COMUNE DI BERGOLO

OGGETTO: RICHIESTA N. 10686 PARCO EOLICO MONTECERCHIO – PROPONENTE WINDTEK - PRESENTAZIONE OSSERVAZIONI

**OSSERVAZIONI A VALERE ANCHE QUALE PARERE
CON ESPRESSO RIFERIMENTO ANCHE ALLE “INTEGRAZIONI DOCUMENTALI
RELAZIONE DI RISPOSTA ALLE OSSERVAZIONI ALLA DOCUMENTAZIONE
PROGETTUALE DOC. MASE – 2024 -0022139 – 22102 EO DE GN R 09 0010 B, 2024 -
0022139 – 22102 EO DE GN R 09 0011 ” NONCHÉ IN RELAZIONE ALLA PRESA IN
CARICO E RISPOSTA ALLE INTEGRAZIONI RICHIESTE DALLE REGIONI (IN PRIMIS
LA REGIONE PIEMONTE RELAZIONE DI RISPOSTA ALLE OSSERVAZIONI ALLA
DOCUMENTAZIONE PROGETTUALE 22102 EO DE GN R 09 0018 B - D.G.R. N. 1C-
81CC/2024/XI DEL 12/02/2024, RISULTANTE DELLA SEDUTA N. 430 AVENTE COME
OGGETTO IL “PARERE EX ART. 23 DEL D.LGS. 152/200C E S.M.I. NELL’AMBITO DELLA
VALUTAZIONE DI IMPATTO AMBIENTALE DI COMPETENZA STATALE RELATIVA AL
PROGETTO DI REALIZZAZIONE DI UN IMPIANTO EOLICO DI POTENZA PARI A 43,4 MW
PRESENTATO DA WINDTEK SRL NEI COMUNI DI CAIRO MONTENOTTE, CENGIO (SV)
E SALICETO (CN). PARTE PIEMONTESE. [ID: 10C8C]”.)**

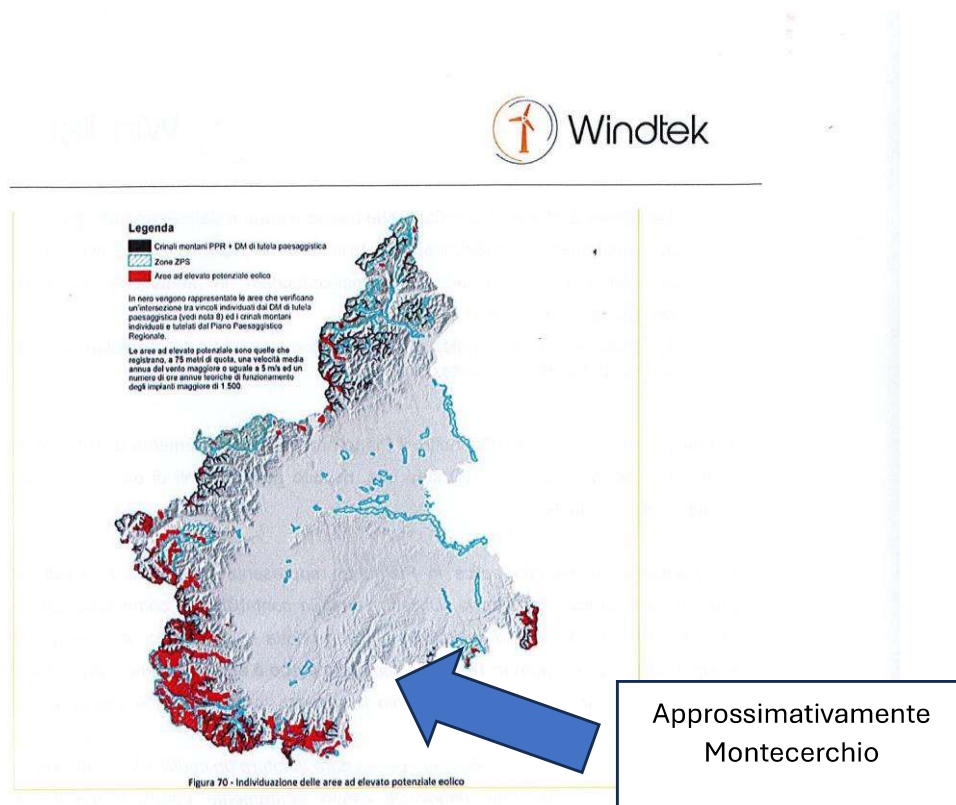
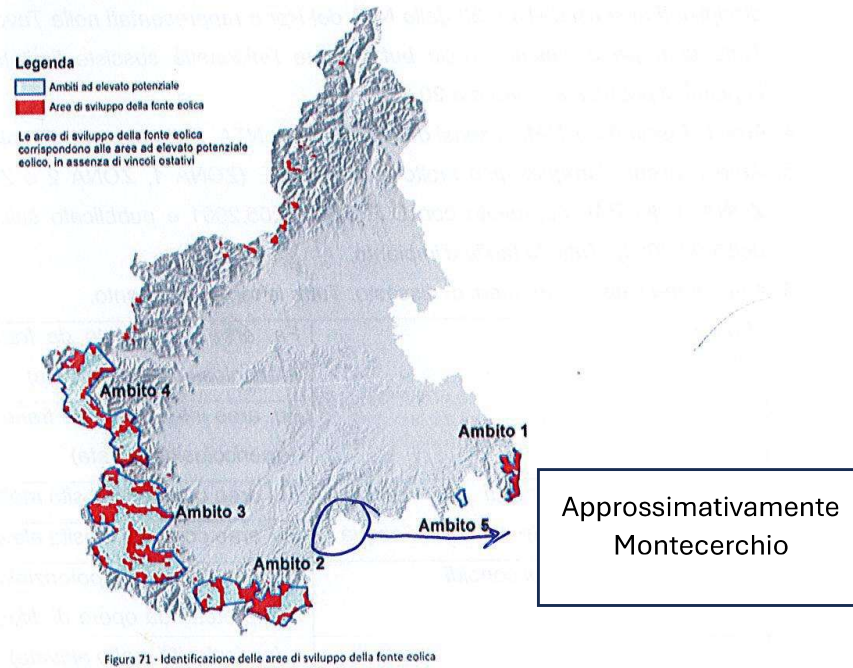
Ebbene la zona ove il proponente vorrebbe collocare l'impianto non risulta ricompresa (e nemmeno prossima) alle zone ad alto potenziale eolico anzi a dire il vero risulta in una zona di assoluto grigio cromatico significativo dell'assenza di interesse eolico.

Dal combinato disposto della lettura dell'ATLANTE EOLICO presentato sopra e della rappresentazione contenuta nel PEAR Piemonte, si evidenziano dati obiettivi da cui emerge il difetto del criterio principe ovvero la ventosità del sito

- **In via preliminare di fatto con riferimento all'elaborato n.22102 EO DE CI D 04 0015 B tratto 2**

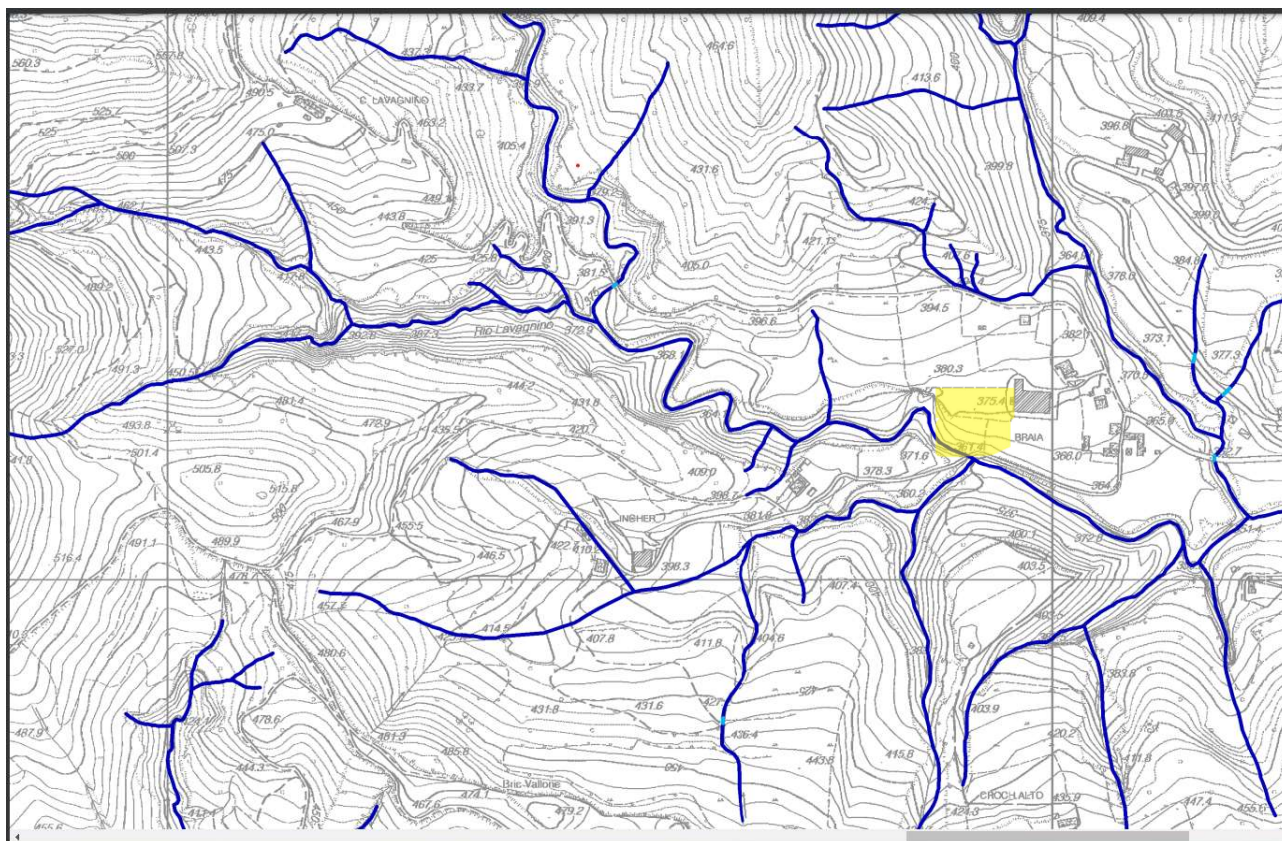
viene in rilievo il difetto di esame specifico della viabilità esistente per l'accesso al sito con particolare riferimento alla porzione rappresentata nel tratto 14 dell'elaborato 72, (tratto n. 2 dell'elaborato n. 22102 EO DE CI D 04 0015 B emissione 04/2004).

Il difetto di valutazione dello stato effettivo del tratto di strada in oggetto, circa 600 metri di strada asfaltata, (si precisa che il riferimento di questa osservazione è all'allargamento del tratto di strada attualmente carrabile e asfaltata che precede i sentieri e mulattiere non carrabili il cui allargamento sarà oggetto di separate osservazioni⁸) risulta particolarmente preoccupante dal momento che il **tratto in questione si trova immediatamente prospiciente un' ampia zona a rischio a rischio frana elevato (P3) come da cartografia Ispra allegato (cfr. all.1)**

Inoltre il tratto di strada in oggetto si trova a margine di un dirupo dell'altezza di circa 25 metri ,Identificabili a sinistra della sede stradale percorrendola con direzione di marcia SP 9 sito Montecerchio. Il dirupo presente in loco da tempo immemore, era certamente esistente nel momento in cui sono stati fatti i rilievi come dimostra l'elaborato n. 90 del Proponente che per comodità di consultazione si riporta in allegato (cfr. all.2)

Il proponente con riferimento al tratto in questione a margine del dirupo e prospiciente la frana (rischio 3 Ispra) si limita a prevedere, in maniera generica, un allargamento testualmente *ALLARGAMENTO STRADA ESISTENTE ALLARGAMENTI STRADALI E SEZIONI* cfr. *elaborato 22102 EO DE CI D 04 0015 REV B aprile 2024*, ove nella raffigurazione che troviamo nella parte sinistra di detto elaborato viene rappresentato - con un linea rossa a latere del tracciato esistente - l'ipotetico allargamento per arrivare alle metrature indicate. Cfr. tratto 2)

Il proponente di conseguenza nel proprio generico elaborato prevede un allargamento della strada esistente nelmacro tratto 14 (cfr. elaborato 72) e nel tratto 2 (cfr. elaborato 22102 EO DE CI D 04 0015 REV B aprile 2024), prevedendo che tale allargamento vada ad interessare direttamente la parte prospiciente il dirupo, anzi dall'istruttoria conducibile in loco si sarebbe potuto appurare come il previsto allargamento andrebbe proprio sul dirupo. Ne deriverebbe quindi previsto un allargamento della strada laddove il sedime a margine della strada non risulta esistente.

Figura 1: Immagine di come si dovrebbe presentare una reale misura acustica

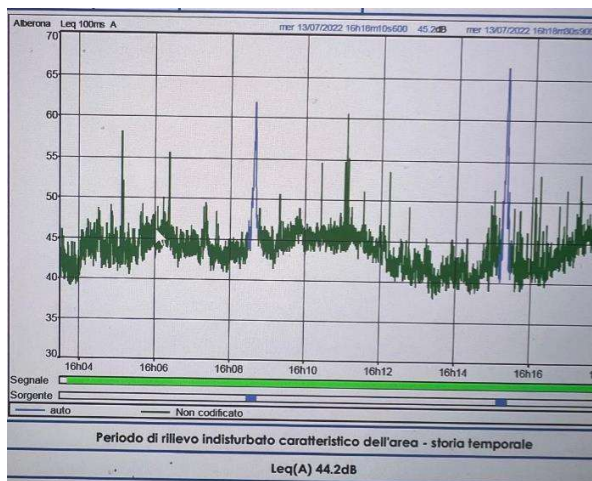
- 1- I valori indicati nelle schede di rilevazione inquinamento acustico tipo 4, risultano riportare per i recettori dal 22 al 35 un **rilevamento fatto in data successiva rispetto alla prima emissione della relazione** e specificatamente dalle rilevazioni riportate in tabella da pag. 24 a pag.38 del documento in oggetto.
- 2- **Non sono presenti grafici delle registrazioni che diano evidenza** della data, delle emissioni sonore legate al tempo, come invece è consuetudine fare (si veda il seguente esempio estratto da analoga relazione):

Figura 3: Curve di livello per Aerogeneratore 7. Differenza di altezza rispetto ai prati sottostanti equivalente ad 80 m.

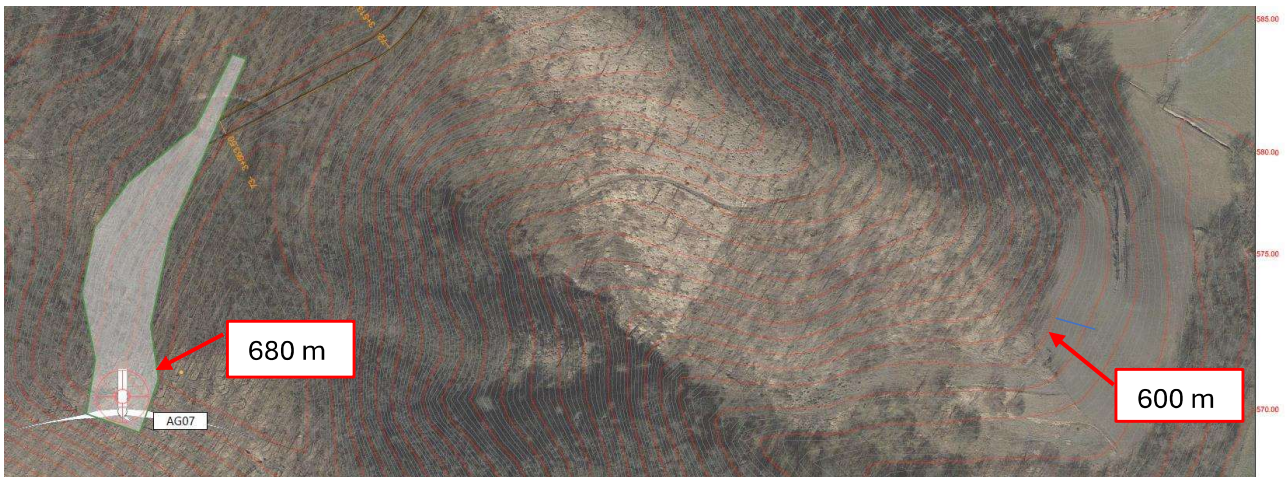
Dalle curve di livello riportate nel documento **22102_EO_DE_CI_D_08_0024_B_Planimetria_curvelivello_turb_6-7_sdp-signed** si evince facilmente mediante differenza tra le curve di livello e l’altezza della collina rispetto ai prati sottostanti, che l’aerogeneratore AG7 è di **80 m**.

Figura 4: Comparazione della misura rilevata tra le curve di livello, ovvero 80 m e la rappresentazione grafica proposta di Windtek. Le pale al rotore in realtà misurano 125 m e non 80 come sembrerebbe nella rappresentazione grafica.

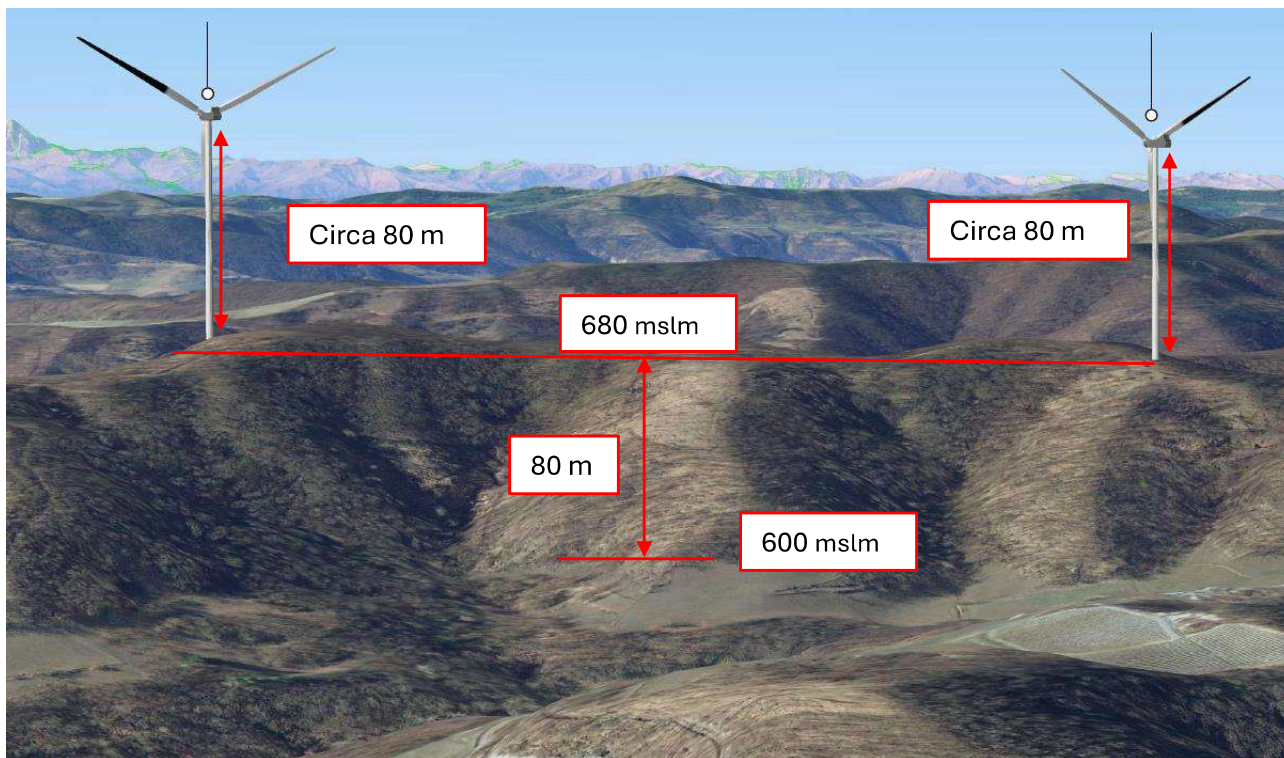
Riportando la misura rilevata nel documento **22102_EO_DE_GN_D_03_0012_A_Analisi_di_impatto_visivo-signed** si evince che l’altezza dell’aerogeneratore non risulti assolutamente proporzionale alla misura rilevata dalle curve di livello e quindi **l’elaborato prodotto da Windtek non risulta rappresentativo**.

Come si può notare, gli aerogeneratori sono stati rappresentati con una altezza che corrisponderebbe ad 80 m all'asse della girante, **quando invece l'altezza reale al rotore della pala è di 125 m**, come si evince dalla scheda tecnica della macchina Vestas V162.

Figura 7: Misura della distanza dell' AG7 dal punto 3 di scatto.

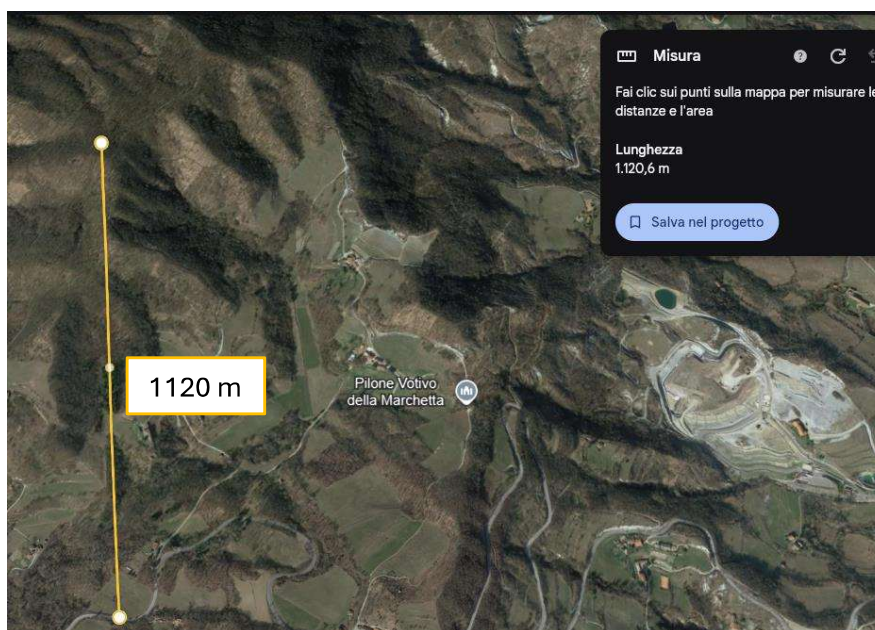
La distanza di questo oggetto dal punto di scatto è di 1120 m, mentre la differenza di altezza della collina mediante l'ausilio ancora una volta delle curve di livello può essere stimata in 100 m.

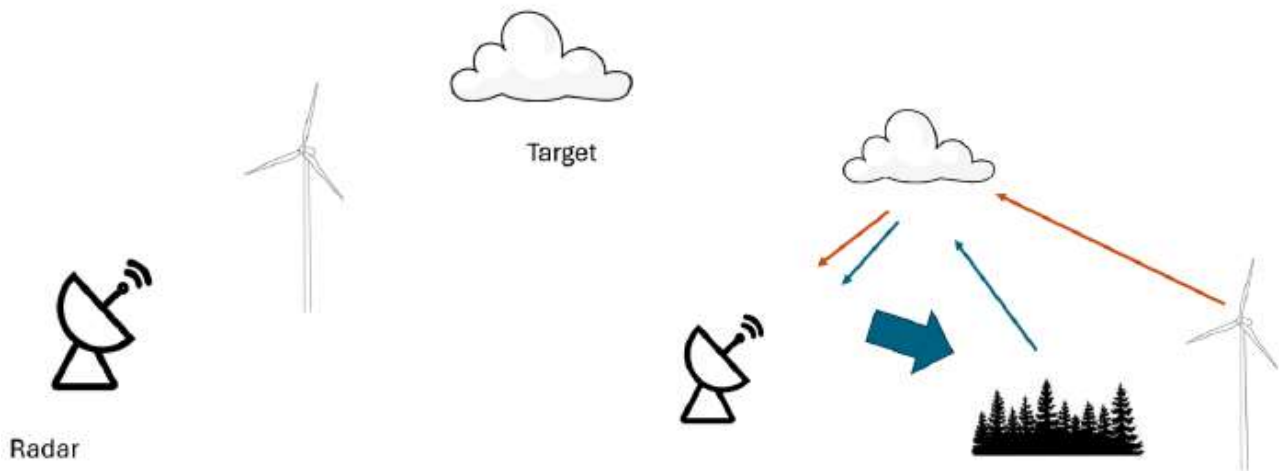
Si evidenzia inoltre che **il caso peggiore**, ovvero che il parco eolico si trovi in linea di vista tra Radar e target **non sia da escludere**, in quanto il Radar più vicino e collocato sul Monte Sette Pani (SV), dista dal parco eolico solamente **18 km**, ed è perfettamente allineato con la traiettoria di arrivo delle perturbazioni.

Figura 17: Frapposizione del Parco Eolico Monte Cerchio con i due Radar gestiti da Arpa Piemonte.

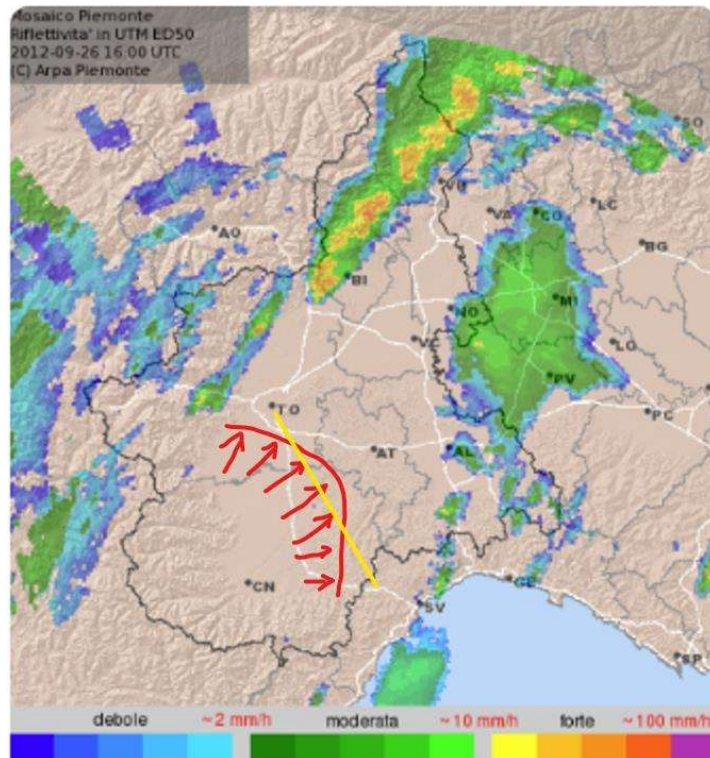
Il parco Eolico Monte Cerchio, come illustrato nella seguente immagine, si **frappa tra i due Radar gestiti da Arpa Piemonte**, in quello che è un noto corridoio delle perturbazioni provenienti dal nord-ovest della penisola. Questo per sottolineare che il disturbo generato ai Radar dall'installazione del parco eolico porterà a falsi eco e quindi a disturbare l'analisi dei dati per la correttezza delle previsioni meteorologiche.
